Objet : WOLUWE-SAINT-LAMBERT. Avenue des Deux Tilleuls, 8 – anc. propriété Lindthout : école fondamentale.

Demande de permis unique portant sur la transformation du bâtiment B en vue d'augmenter la capacité d'accueil de l'école par une réorganisation intérieure et sur la mise en conformité incendie d'une partie des bâtiments du fondamental (bâtiments A, B et C) dont le bâtiment C qui est classé.

**Avis conforme de la CRMS**

A gauche, vue actuelle © Google maps. A droite, projet extrait du dossier.

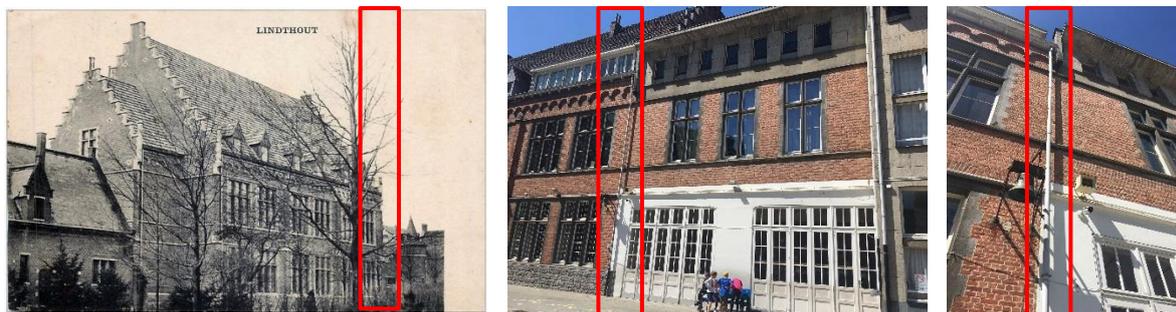
- Remplacement de la porte extérieure en bois (teinte bois naturel foncé) située au rez-de-chaussée de la façade avant (côté Deux Tilleuls) du bâtiment C

Afin de répondre aux normes d'une sortie de secours, la proposition vise le changement de la porte actuelle (datant sans doute des années 1950) par une nouvelle porte similaire à la porte actuelle dans son aspect extérieur, munie d'un double vitrage feuilleté pour les vitres et d'une barre anti-panique à l'intérieur. **La CRMS souscrit au modèle de porte tel que proposé qui s'inscrit adéquatement dans la façade classée.**

- *Le remplacement de la porte extérieure (issue de secours au RDC du bâtiment C classé donnant sur l'avenue des Deux Tilleuls) reproduira le modèle de la porte actuelle (bois vu, panneaux, etc.).*

A gauche : porte existante à double battant. Au centre : porte à double battant (élévation projet 005C).

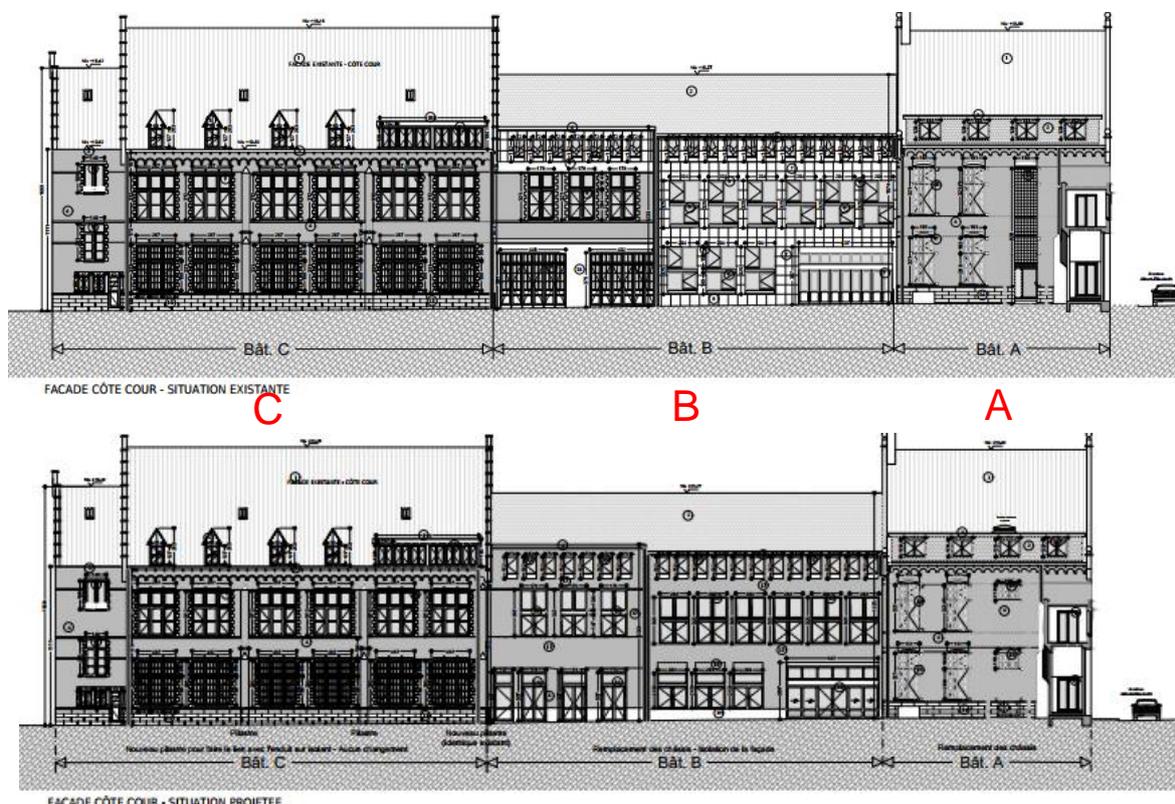
- Remplacement de la porte extérieure au rez-de-chaussée côté cour en façade sud-est du bâtiment C classé

**La CRMS demande davantage d'information sur ce remplacement s'il est prévu.**

- *Dans le cas où le remplacement de la porte extérieure située au RDC côté cour en façade sud-est du bâtiment C classé serait nécessaire (à démontrer), tous les détails de cette intervention seront soumis pour approbation préalable à la DPC avant le début du chantier.*
